Aurillac, le 12 avril 2010

**Installations classées pour la protection de l'environnement  
Exploitation d'une unité d'incinération de boues de stations d'épuration  
par la Communauté d'Agglomération du Bassin d'Aurillac  
sur la commune d'Arpajon sur Cère**

**Rapport de l'Inspecteur des Installations Classées**

*Schéma de principe de l'unité de combustion de boues de stations d'épuration*

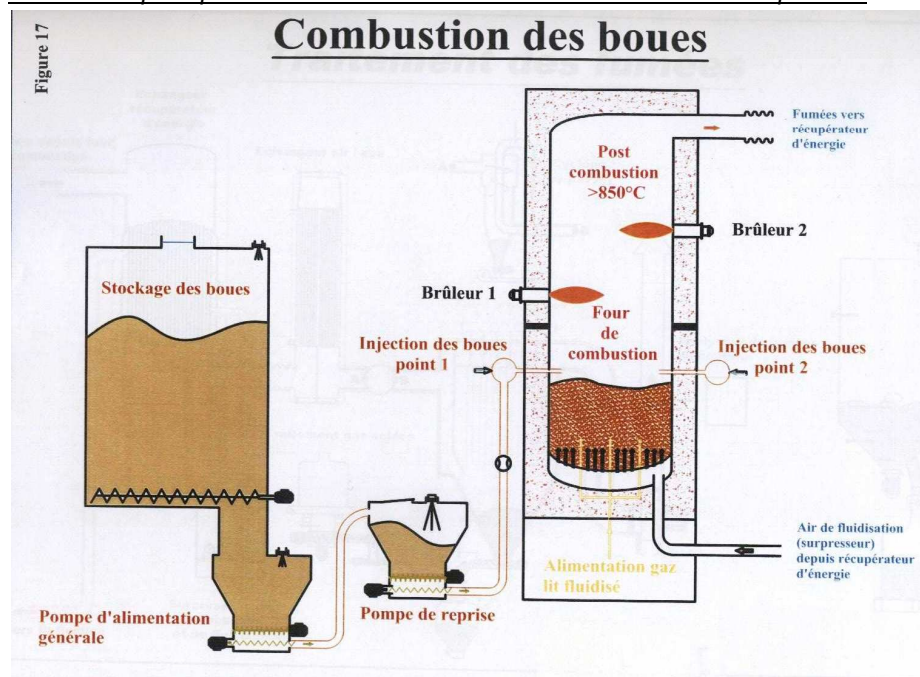
Les principales modifications techniques envisagées concernent :

- le remplacement du four,
- l'injection directe des boues dans le four sans séchage préalable,
- des modifications de dispositifs annexes liés au traitement des fumées en vue d'améliorer les valeurs de rejets,
- l'intégration d'un logiciel intégrateur des émissions des différents gaz à l'atmosphère,

- un fonctionnement du four en 24h/24h basé sur un approvisionnement constant du silo de stockage des matières à traiter.
